ÚPRAVA NIVELETY VOZOVKY - ROZŠÍŘENÍ JÍZDNÍHO PRUHU

VYPRACOVAL:	Ing. Jiří Bouchner	IČO: 76276783	bezpečnostní audit na pozemních komunikacích
OBJEDNATEL:	KSUSV JIHLAVA		
NÁZEV AKCE:	BEZPEČNOSTNÍ INSPEKCE KŘIŽOVATKA II/639 A III/1335 BATELOV - ROHOZNÁ		DATUM: ŘÍJEN 2015
			Tel: 731118105
			ZAKÁZKA: A006/2015

05B

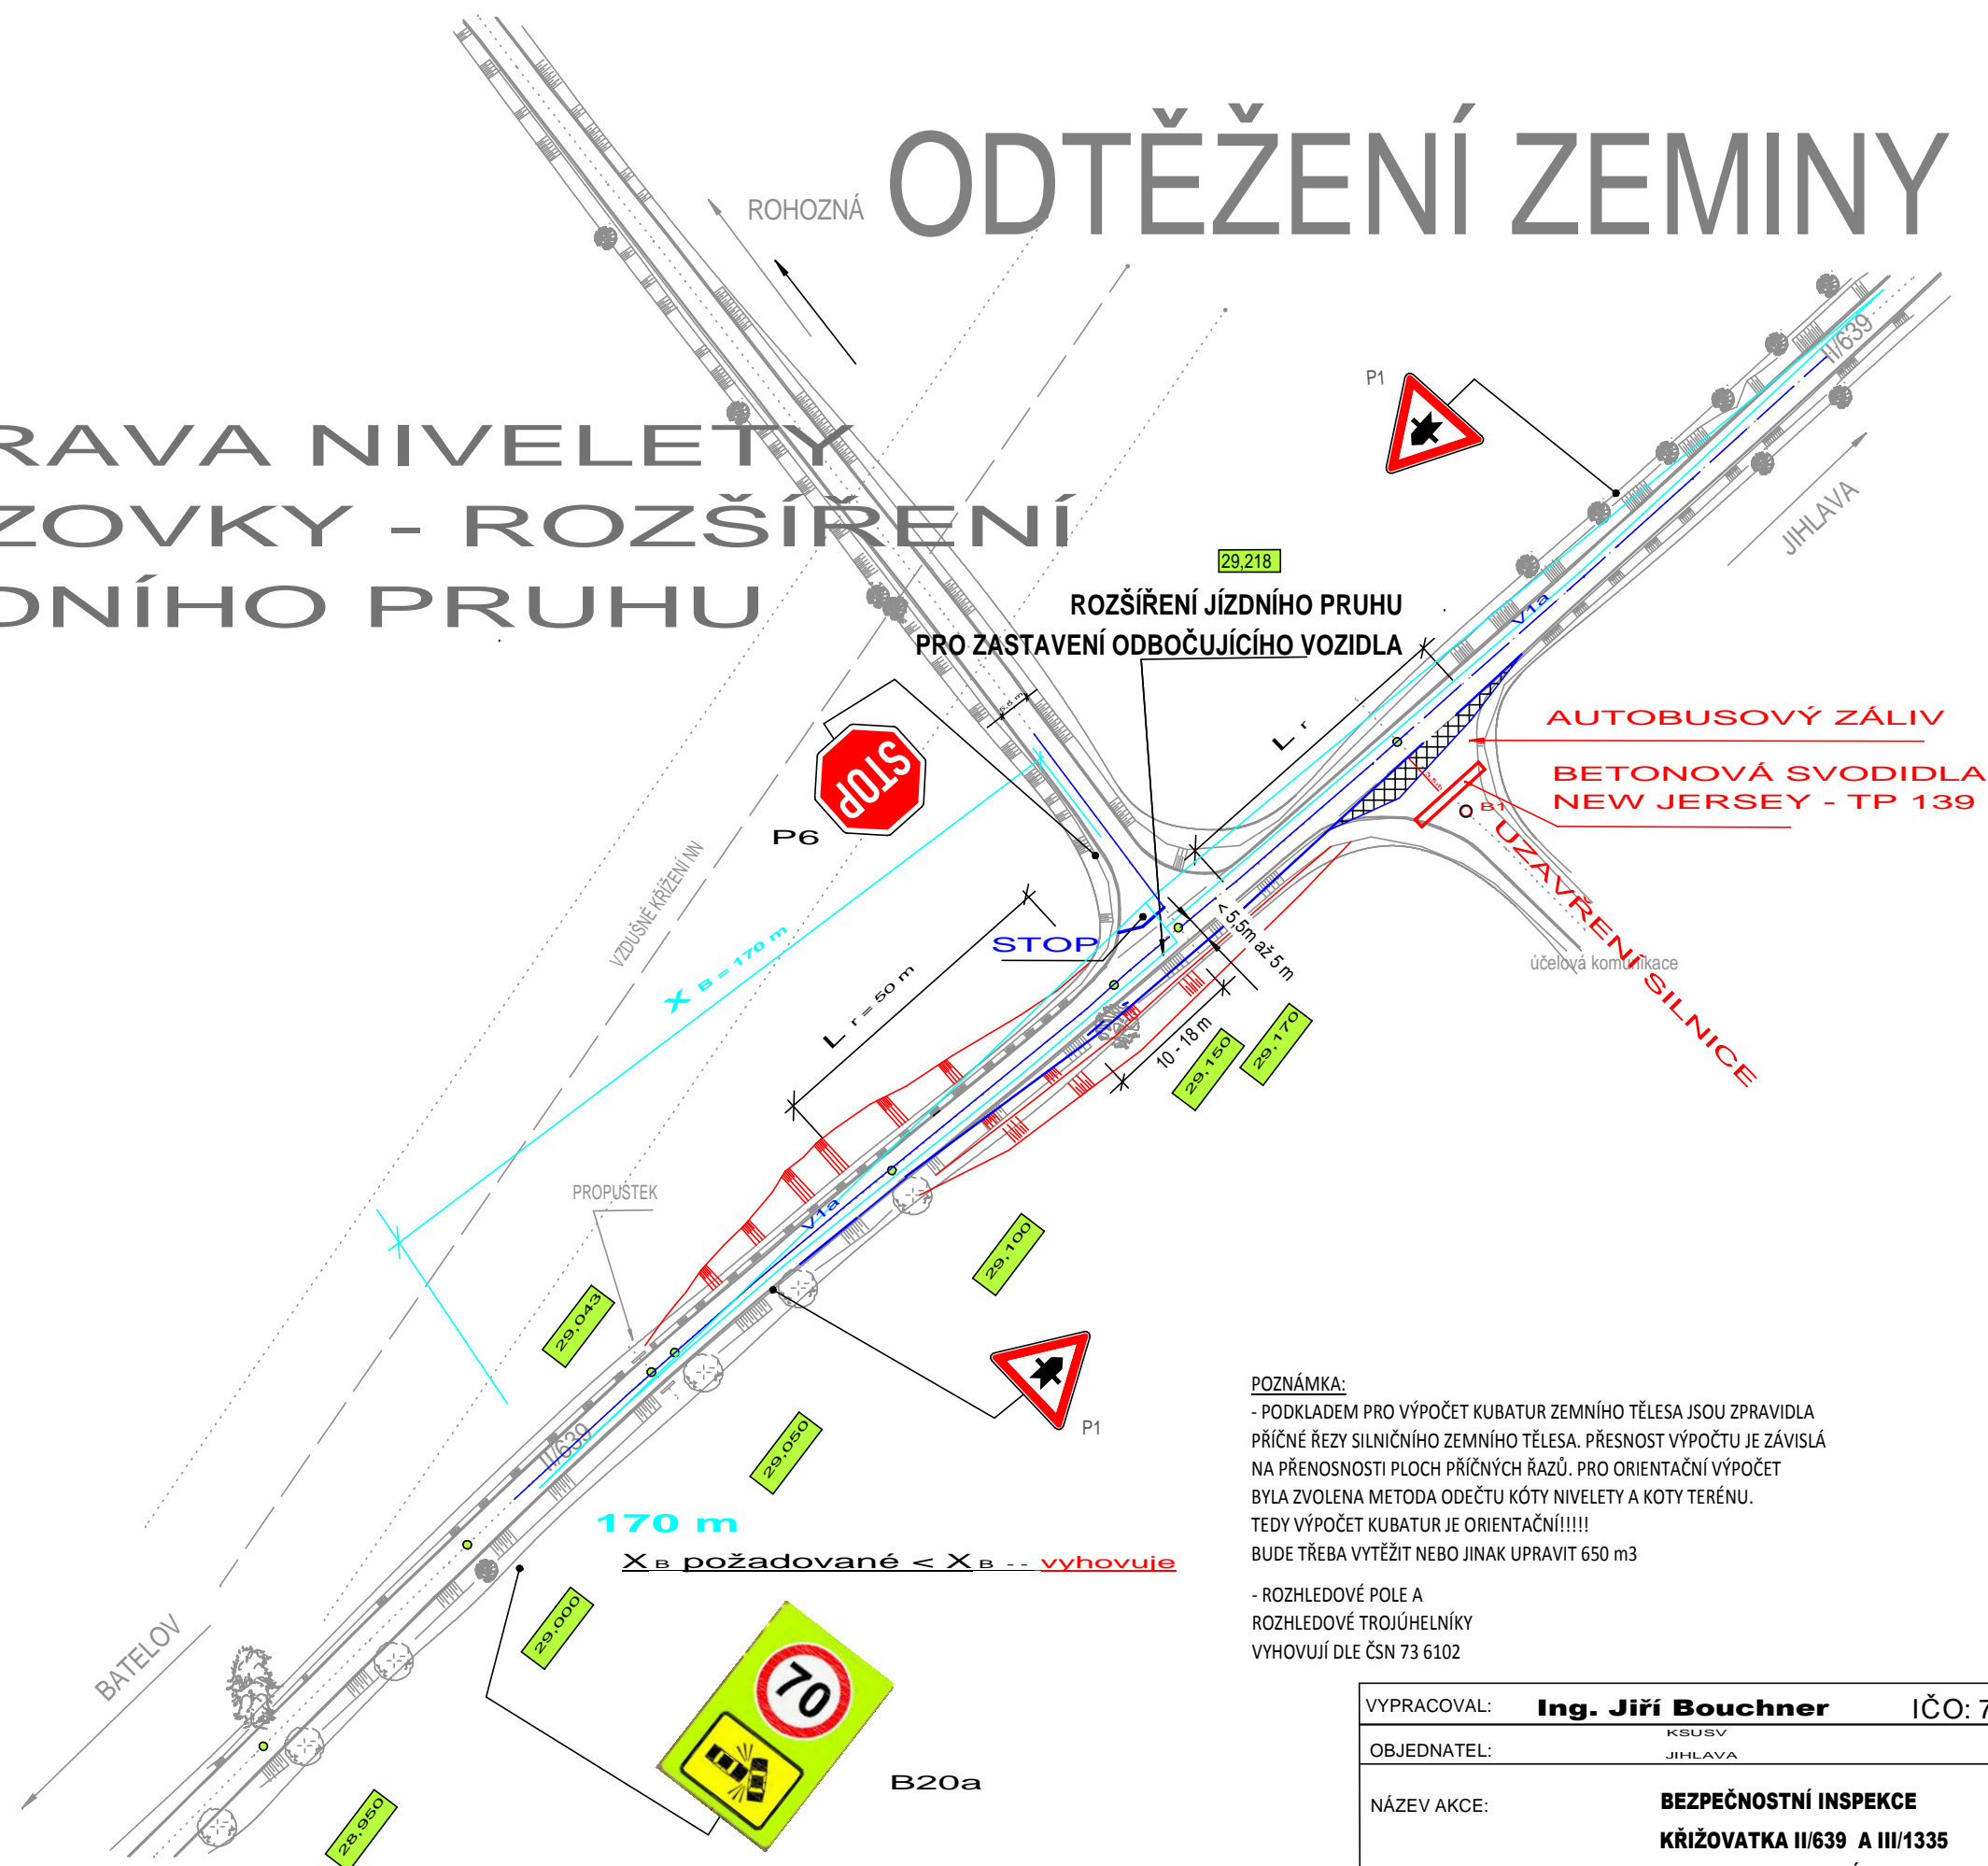
- PODKLADEM PRO VÝPOČET KUBATUR ZEMNÍHO TĚLESA JSOU ZPRAVIDLA PŘÍČNÉ ŘEZY SILNIČNÍHO ZEMNÍHO TĚLESA. PŘESNOST VÝPOČTU JE ZÁVISLÁ NA PŘENOSNOSTI PLOCH PŘÍČNÝCH ŘAZŮ. PRO ORIENTAČNÍ VÝPOČET BYLA ZVOLENA METODA ODEČTU KÓTY NIVELETY A KÓTY TERÉNU. Tedy VÝPOČET KUBATUR JE ORIENTAČNÍ!!!! BUDE TŘEBA VYTĚŽIT NEBO JINAK UPRAVIT 650 m³

- ROZHLEDOVÉ POLE A
ROZHLEDOVÉ TROJÚHELNÍKY
VYHOVUJÍ DLE ČSN 73 6102
